Toezening brief zienswijze provincie inzake aanpassing Houtplein

Betreft: Zienswijze Voorlopig ontwerp Houtplein, Tempeliersstraat e.o.

Bijlage 1 bij Zienswijze Voorlopig Ontwerp Houtplein, Tempeliersstraat e.o.

HOUTPLEIN - TEMPELIERSSTRAAT

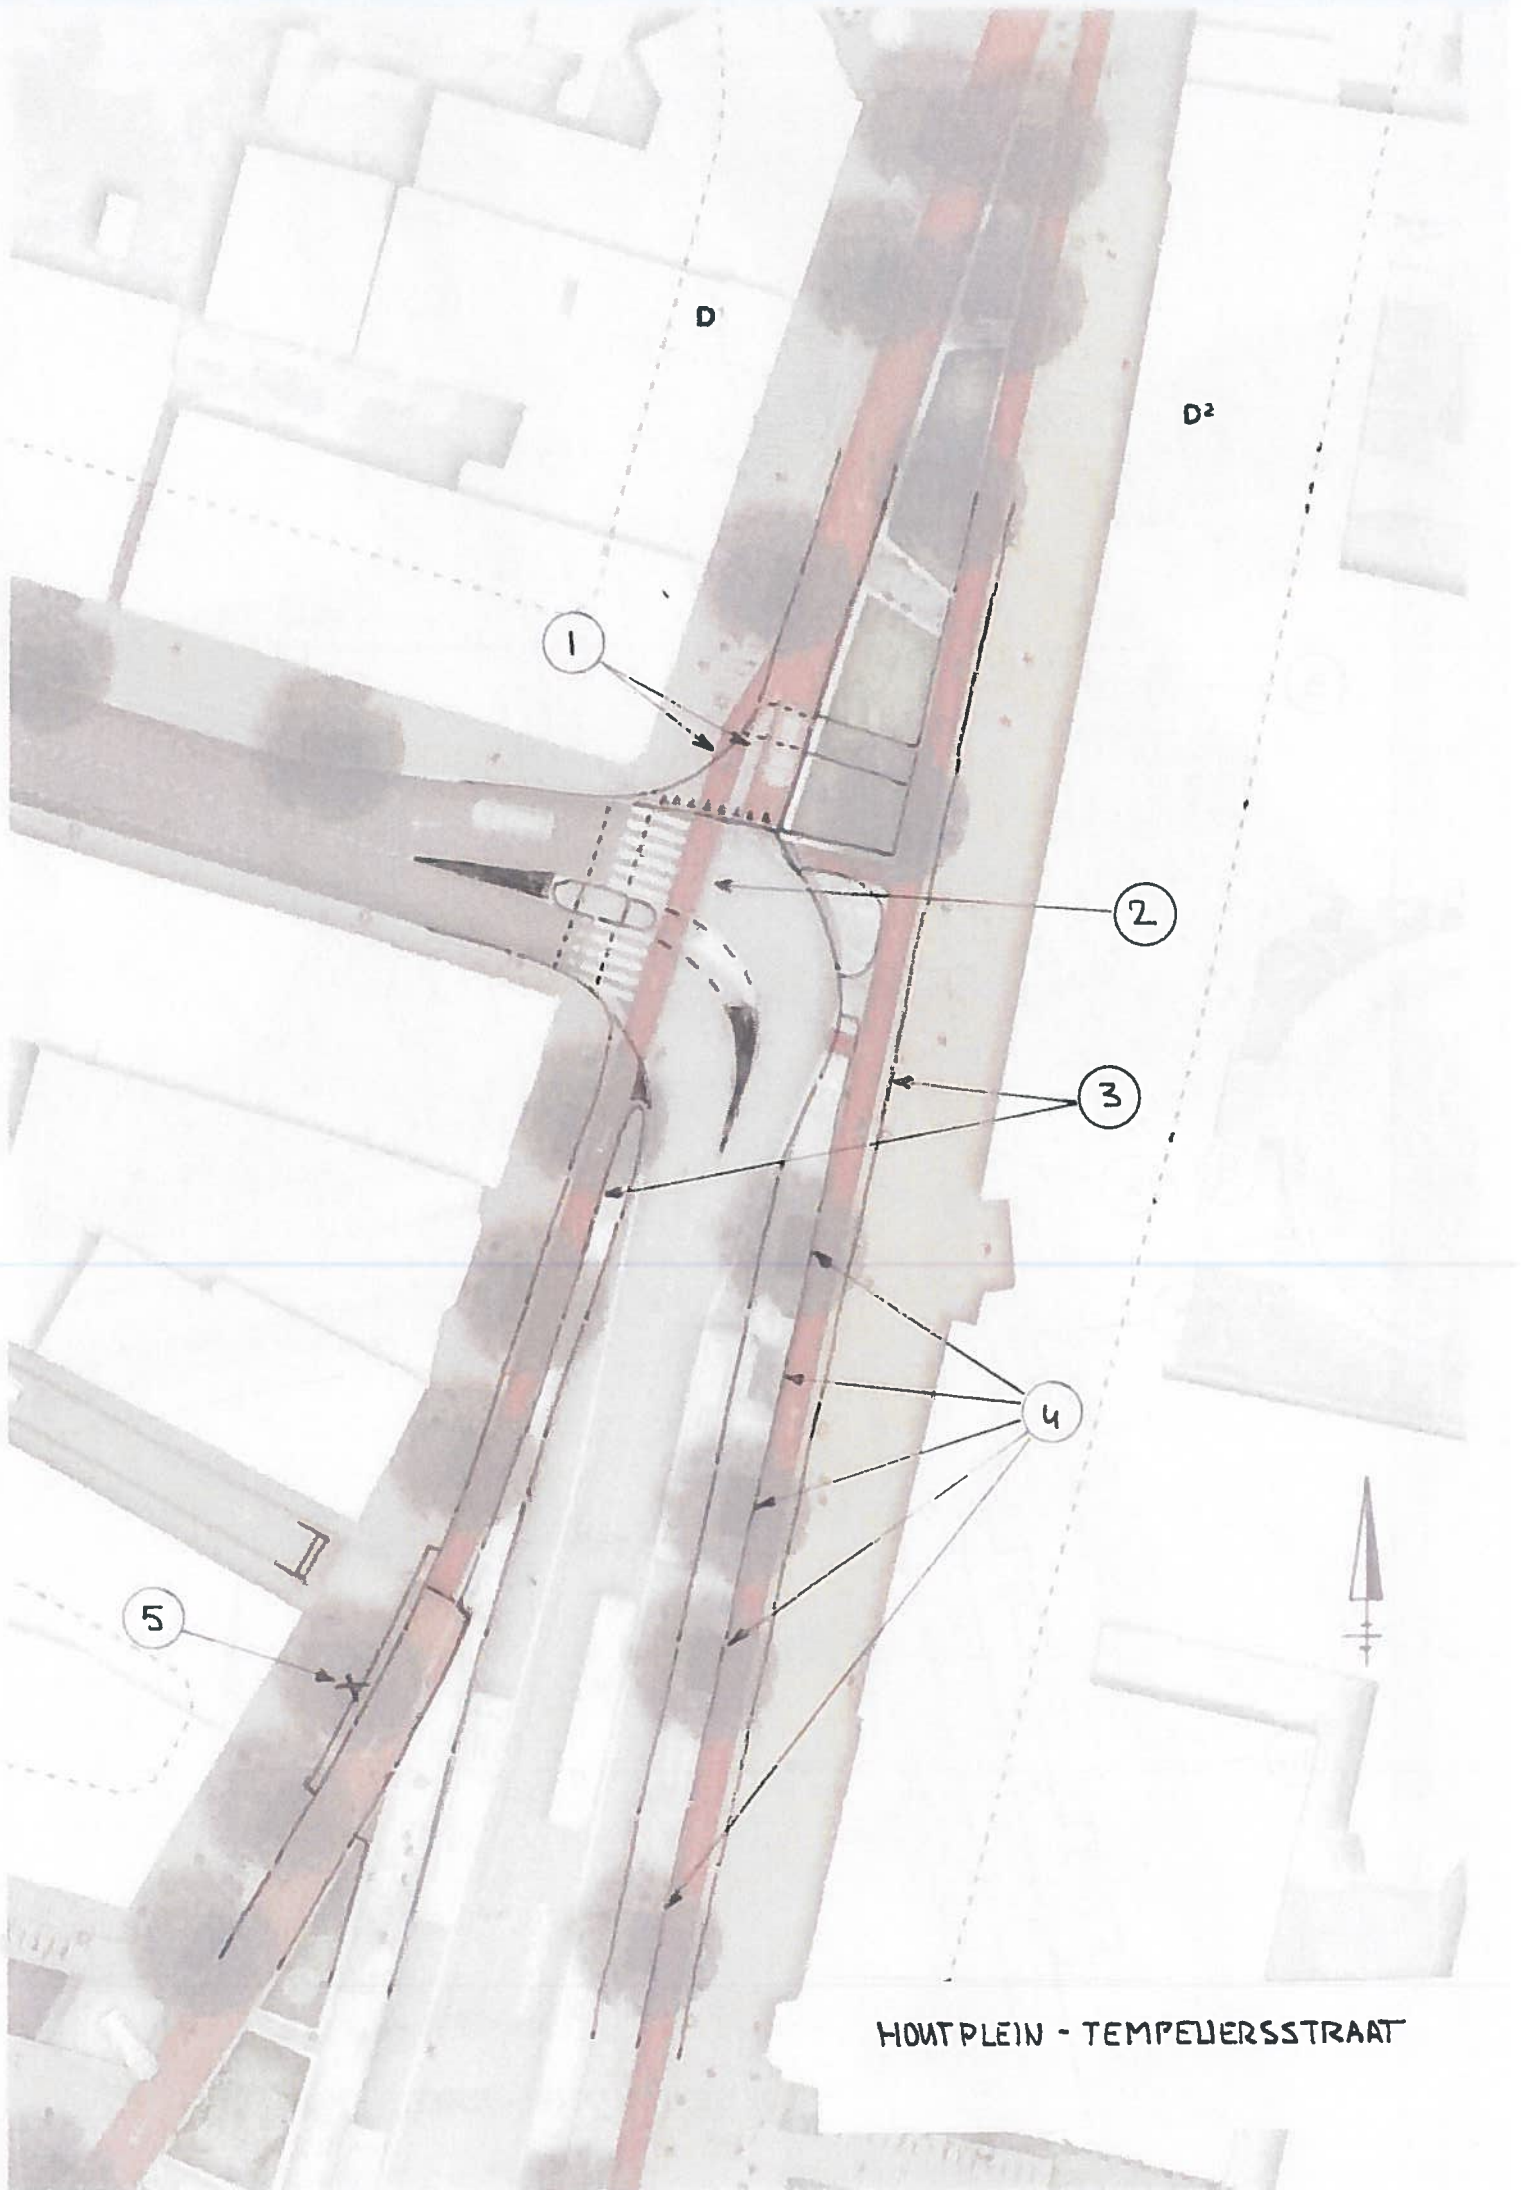
1. Autoverkeer vanaf het Houtplein-noord mag niet rechtdoor rijden, maar moet rechtsaf slaan richting Tempeliersstraat (m.u.v. buslijn 3). Dit betekent dat er een ruime bocht nodig is die afgestemd is op rechts afslaan grote voertuigen vanaf het Houtplein-noord en dat er geen smalle geleider mogelijk is tussen fietsers en autoverkeer.

2. Een verkeersveilige oplossing is gebaat bij een logische en eenduidige voorrangssituatie. De in het VO voorgestelde voorrangssituatie, waarbij het autoverkeer vanaf het Houtplein-noord voorrang moet verlenen aan kruisend busverkeer op de route Houtplein - Tempeliersstraat, terwijl fietsers vanaf het Houtplein-noord en overstekende voetgangers over de Tempeliersstraat voorrang hebben op kruisend busverkeer is een onmogelijke combinatie die niet voldoet aan de eisen aan een verkeersveilig ontwerp. Bovendien is deze voorrangssituatie niet met verkeersborden aan te geven. Er moet dus een keuze worden gemaakt tussen een situatie waarbij het busverkeer voorrang heeft op al het andere kruisende verkeer of een situatie waarbij busverkeer voorrang moet verlenen aan al het andere kruisende verkeer. Uit oogpunt van een goede doorstroming voor busverkeer gaat de voorkeur uit naar het volledig in de voorrang zetten van busverkeer op de relatie Houtplein - Tempeliersstraat. Dit betekent dus dat autoverkeer en fietsverkeer vanaf het Houtplein-noord voorrang moet verlenen en dat er geen zebrapad wordt aangelegd over de Tempeliersstraat. De verharding van de busbaan op het Houtplein loopt dan door tot en met de voetgangersoversteekplaats over de Tempeliersstraat (met kanalisatiestrepen aangegeven). De afwijkende verharding van de busbaan accentueert de voorrangssituatie ten gunste van bussen en het ondersteunt het gebod aan autoverkeer vanaf het Houtplein-noord om rechtsaf te slaan naar de Tempeliersstraat. Hoe minder autoverkeer rechtsaf slaat naar de Tempeliersstraat, hoe beter. Dit is onder andere de reden om tweerichtingsverkeer toe te staan op de Tempeliersstraat tussen de Van Eedenstraat en het Wijde Geldeloze pad.

3. Fietspad minimaal net zo breed maken als huidig fietspad aan oostzijde Dreef, dus 2,5 m. in plaats van 2,0 m. Zie punt 8 bij Raamsingel - Houtplein - Gasthuissingel.

4. Een halteperron van 3,0 m breed is te smal voor bomen en groenperkjes in verband met het in- en uitstappen van buspassagiers (soms ook rolstoelgebruikers) en in het in twee richtingen lopen van buspassagiers over het halteperron. Bomen zijn alleen mogelijk als het naastgelegen fietspad minimaal 1,5 m. in oostelijke richting opschuift.

5. Hier kan geen boom staan in verband met de benodigde ruimte van een rechtsafslaan groot voertuig vanaf het Wijde Geldeloze pad (bijvoorbeeld verhuisauto) en de uitritbanden moeten verder doorlopen om dezelfde reden.

FREDERIKSPARK - DREEF - HOUTPLEIN

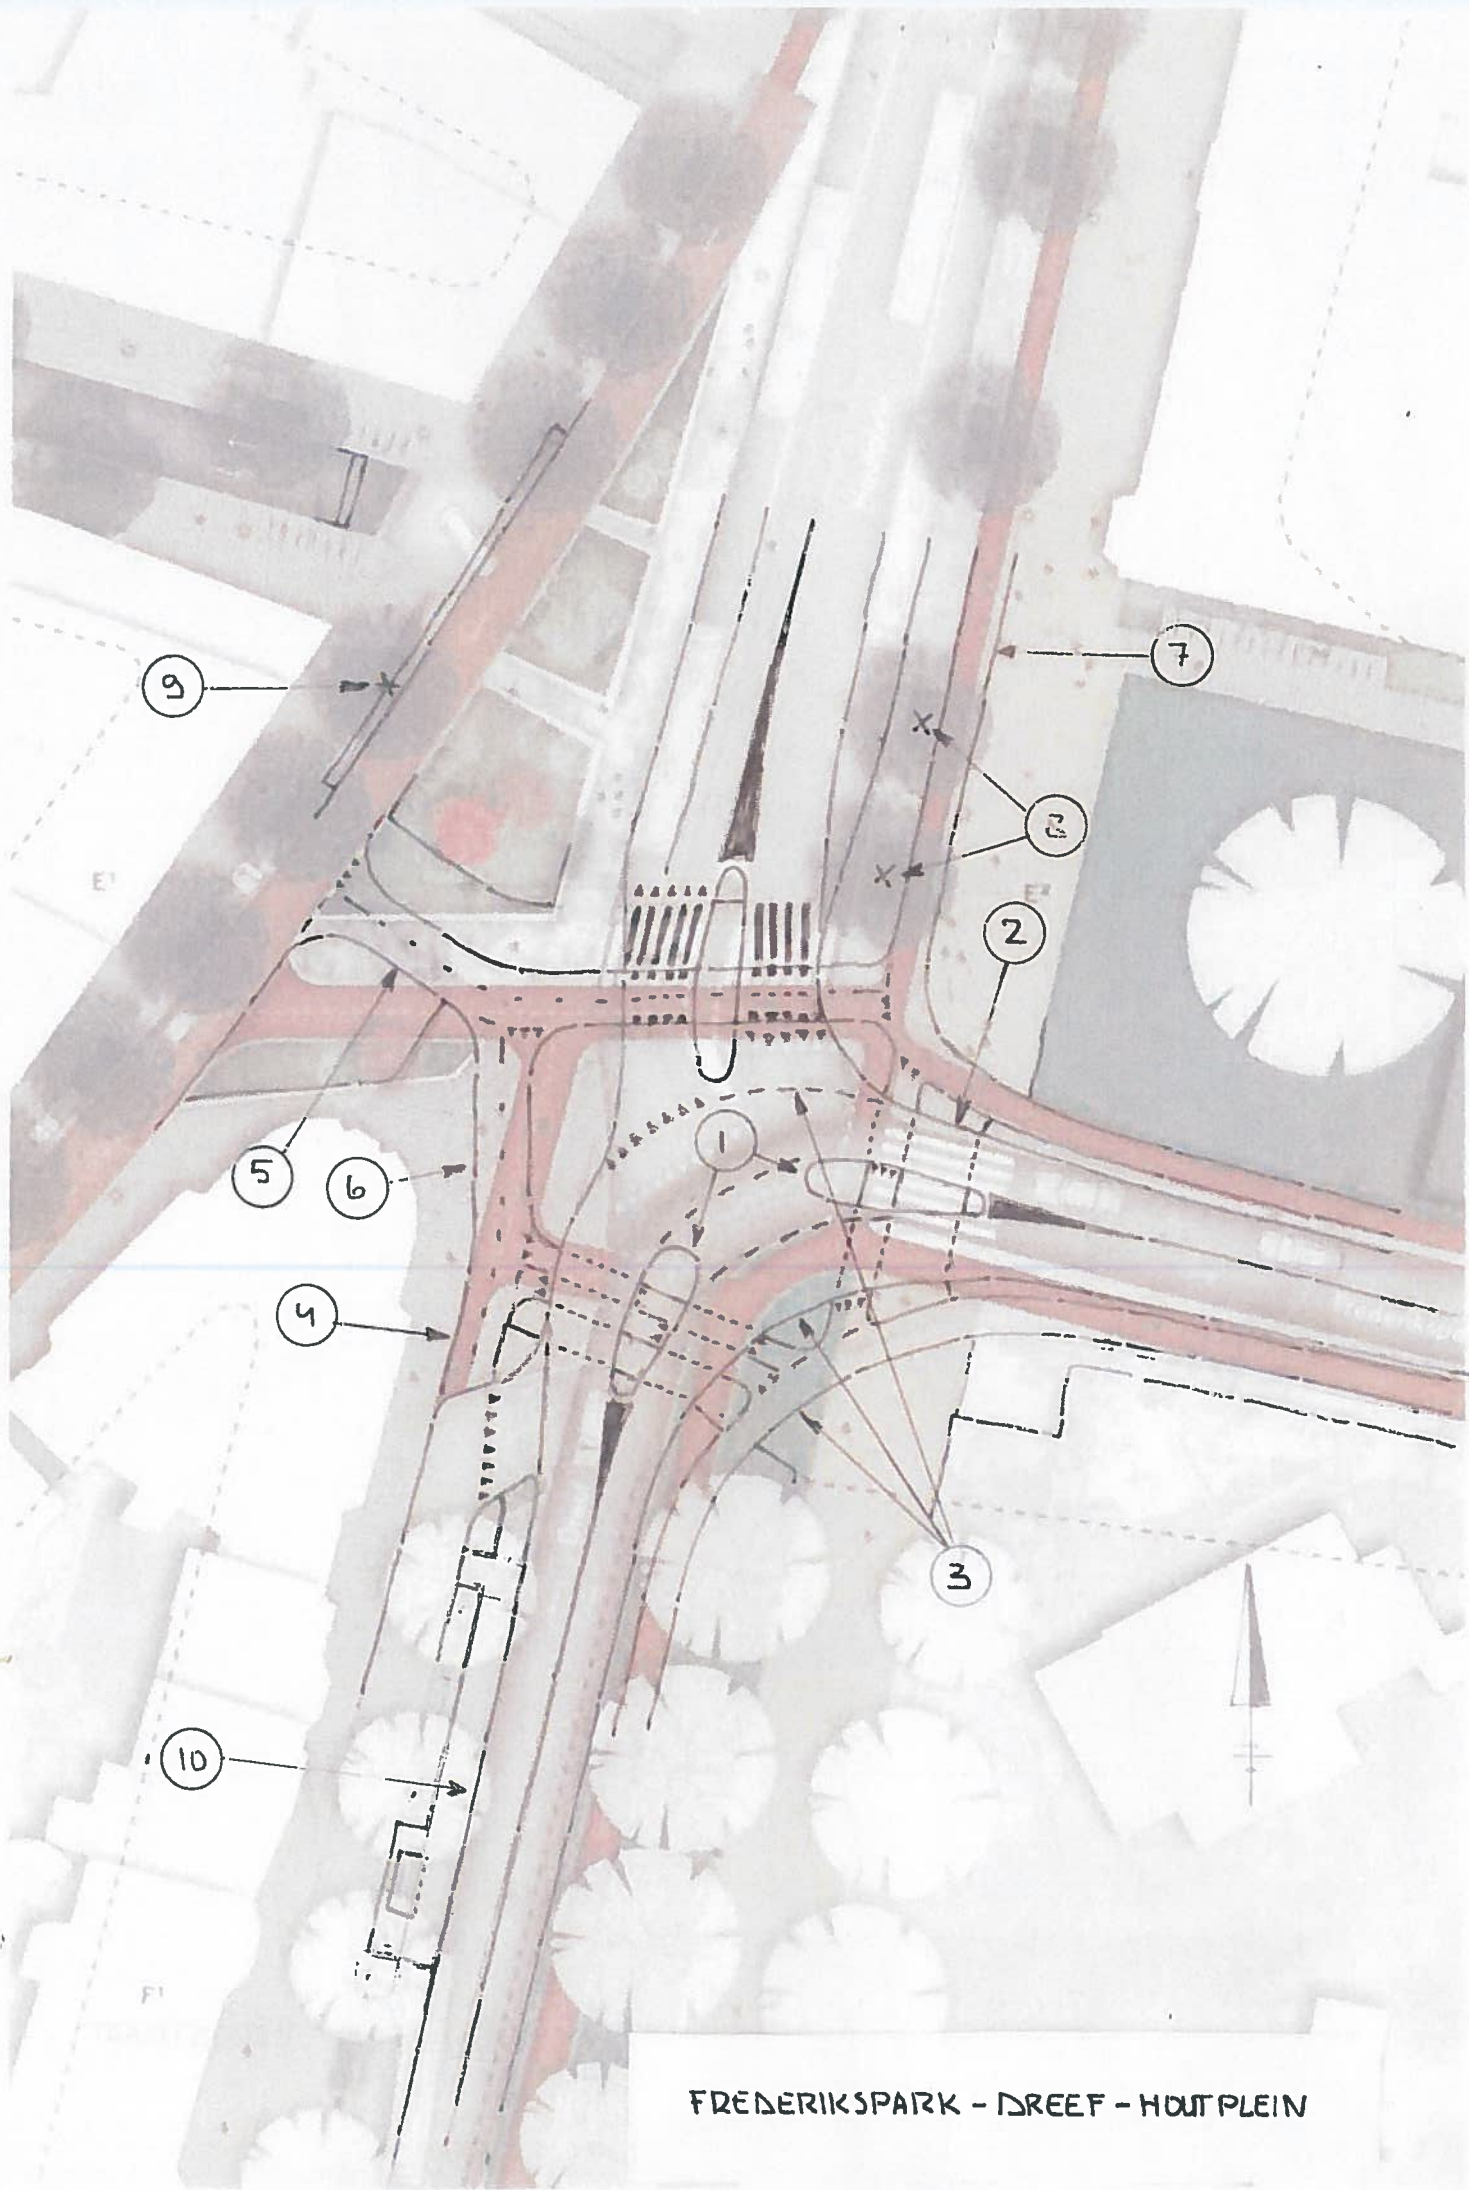
1. Als de route Frederikspark - Dreef de doorgaande voorrangsroute wordt, dan moeten overstekende fietsers/voetgangers voorrang verlenen aan autoverkeer op deze voorrangsroute. Het verdient aanbeveling om de oversteekplaatsen te combineren met een middengeleider. Zo heeft overstekend langzaam verkeer een steunpunt. Middengeleiders accentueren de doorgaande voorrangsroute (automobilisten hebben dan minder de neiging om het Houtplein op te rijden) en ze zorgen voor een soepele en ongehinderde afwikkeling van bussen die het Houtplein op- en afrijden.

2. Geen zebrapad aanleggen over Frederikspark als de route Frederikspark - Dreef de voorrangsroute wordt. Automobilisten vanaf de Dreef verwachten geen zebrapad en zien het zebrapad pas als op het einde van de bocht. Fietsers op de fietsoversteekplaats verlenen voorrang aan het autoverkeer en daar hoort volgens de richtlijnen geen zebrapad naast te liggen.

3. In de haakse bocht hoort voldoende bochtverbreding aanwezig te zijn. Niet alleen voor grote voertuigen op de route Frederikspark - Dreef maar ook voor bussen die het Houtplein op- en afrijden. Dit kan met handhaving van de huidige kant verharding in de binnenbocht. De kant verharding in de buitenbocht moet iets naar buiten worden

gebracht. Ook het huidige fietspad in de binnenbocht kan blijven liggen. Overstekende fietsers hebben dan voldoende opstelruimte tussen rijbaan en fietspad.

4. Dit stukje fietspad wordt straks in twee richtingen bereden en moet daarom minimaal 3,0 m. breed zijn.
5. Dit stuk fietspad dient bij voorkeur zo haaks mogelijk aan te sluiten op de Wagenweg. Dit accentueert de voorrangssituatie waarbij bestuurders op de Wagenweg voorrang hebben en het zorgt voor een zo soepel mogelijke afwikkeling van alle fietsrelaties die van dit stuk fietspad gebruik maken. Bijvoorbeeld fietsers vanaf het Houtplein richting Dreef/Frederikspark.

6. Om dezelfde reden als bij punt 5 dient dit stuk fietspad zo haaks mogelijk aan te sluiten op het fietspad dat het Houtplein kruist.
7. Fietspad minimaal net zo breed maken als huidig fietspad aan oostzijde Dreef, dus 2,5 m. in plaats van 2,0 m. Immers, het fietspad op het Houtplein is veel drukker dan het fietspad op de Dreef en dan is het niet logisch dat het fietspad op het Houtplein smaller is dan het fietspad op de Dreef.

8. Een halteperron van 3,0 m. breed is te smal voor bomen en groenperkjes in verband met het in- en uitstappen van buspassagiers (soms ook rolstoelgebruikers) en in het in twee richtingen lopen van buspassagiers over het halteperron. Bomen zijn alleen mogelijk als het naastgelegen fietspad minimaal 1,5 m. in oostelijke richting opschuift.

9. Hier kan geen boom staan in verband met de benodigde ruimte van een rechtsafslaand groot voertuig vanaf het Wijde Geldelozepad (bijvoorbeeld verhuisauto) en de uitritbanden moeten verder doorlopen om dezelfde reden.

10. In het VO staat hier een haltekom getekend voor lijn 50 en lijn 340 (zie ook dwarsprofiel F1-F2). Echter, zowel in de lengte als in de breedte is hier geen ruimte voor aanwezig. Lijn 340 rijdt nu nog met bussen van 12 m. lang, maar dat kunnen in de toekomst bussen van 18 m. lang worden. De enige wijze waarop hier een halte kan worden gecreëerd is door de bussen op de rijbaan te laten halteren, waarbij het halteperron 30 (18 + 12) m. lang moet worden. Bovendien is het alleen op deze manier mogelijk om een abri te plaatsen.
